総室発第 109 号

令和 3 年 2 月 19 日

東海第二発電所発電用原子炉設置変更許可申請書

本文及び添付書類の一部補正

第 1 図 適合性確認に関する体制表

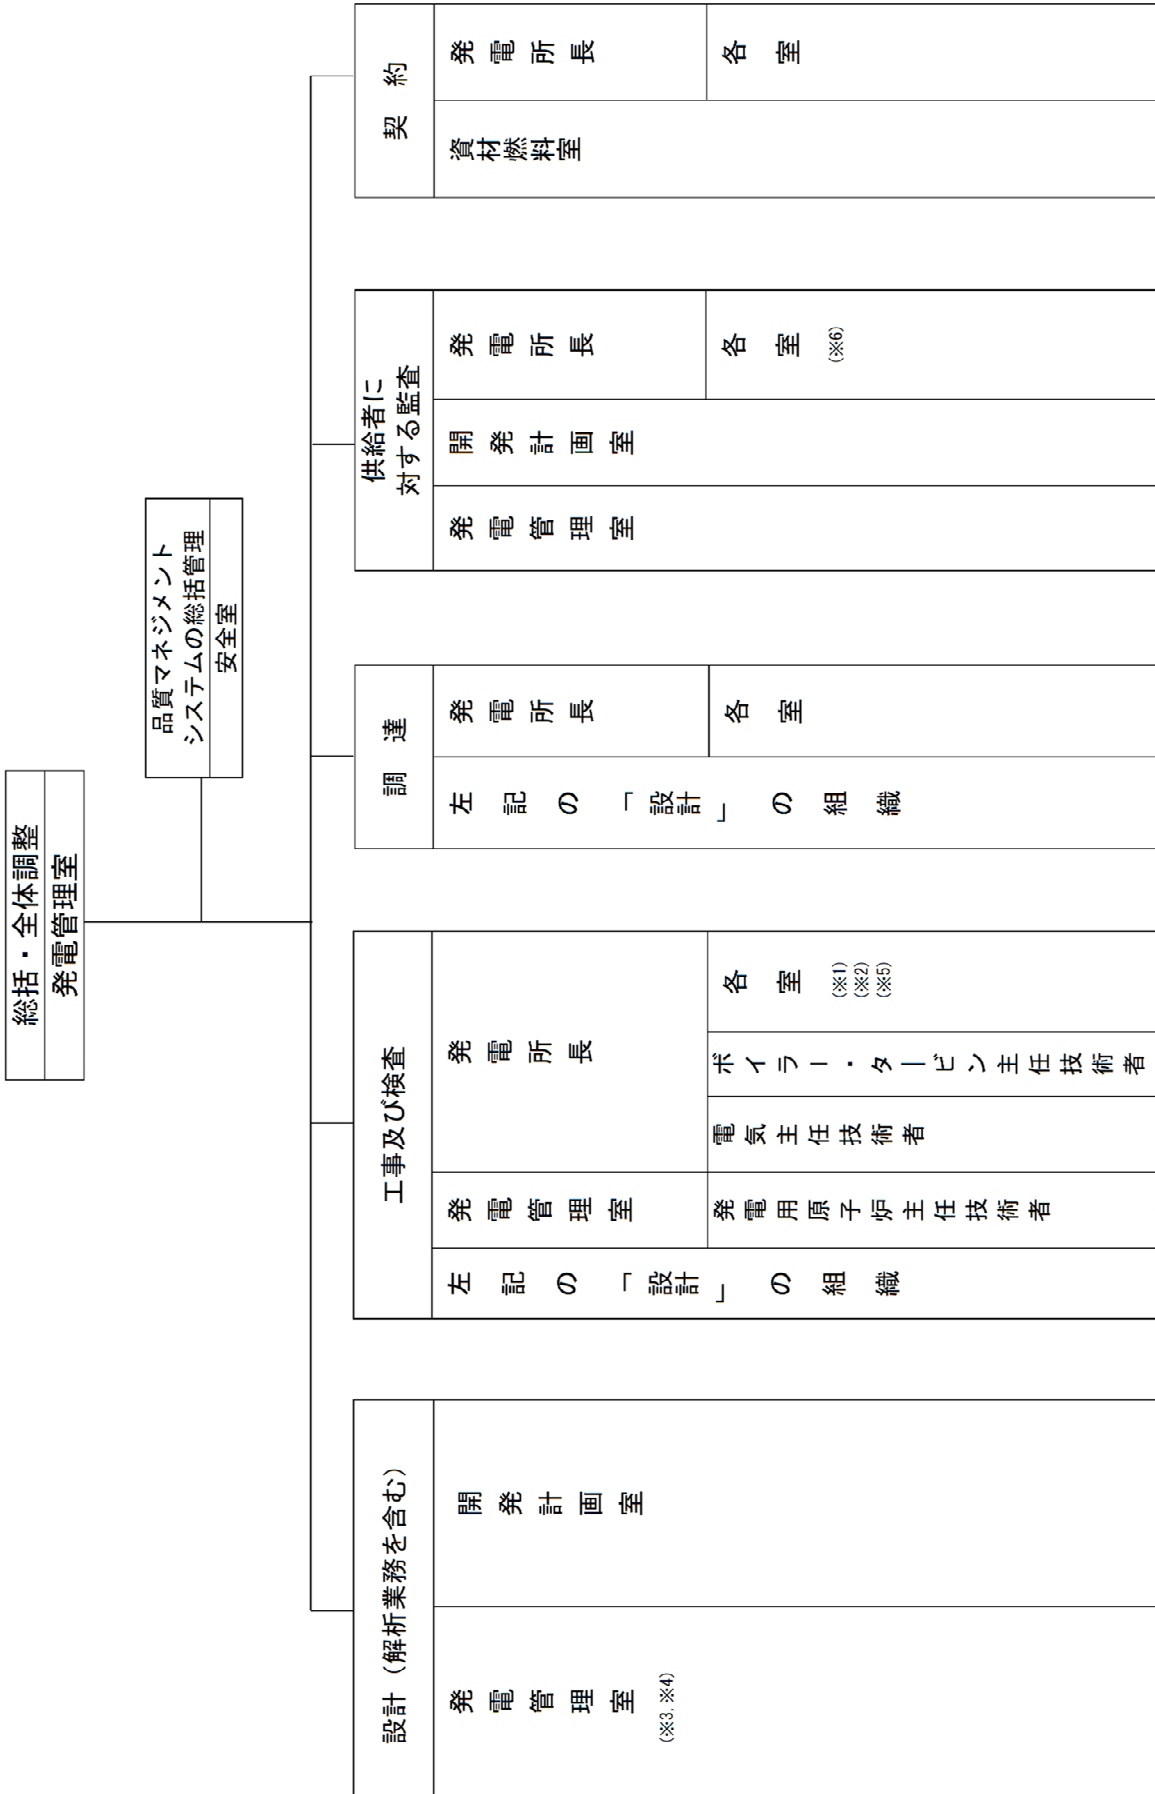
頁	行	補正前	補正後
**11-4	下6	<u>なお</u> ，…	<u>ただし</u> ，…
**11-4	下2	…から， <u>原子力利用にお</u>	…から，__本申請に…
～		<u>ける安全対策の強化のた</u>	
**11-5	上2	<u>めの核原料物質，核燃料</u>	
		<u>物質及び原子炉の規制に</u>	
		<u>関する法律等の一部を改</u>	
		<u>正する法律に基づき変更</u>	
		<u>認可された発電用原子炉</u>	
		<u>施設保安規定の施行まで</u>	
		<u>に実施した業務の実績に</u>	
		<u>ついては</u> ，本申請に…	
**11-16		(記載の変更)	別紙 11-1 に変更する。
**11-18		(記載の変更)	別紙 11-2 に変更する。
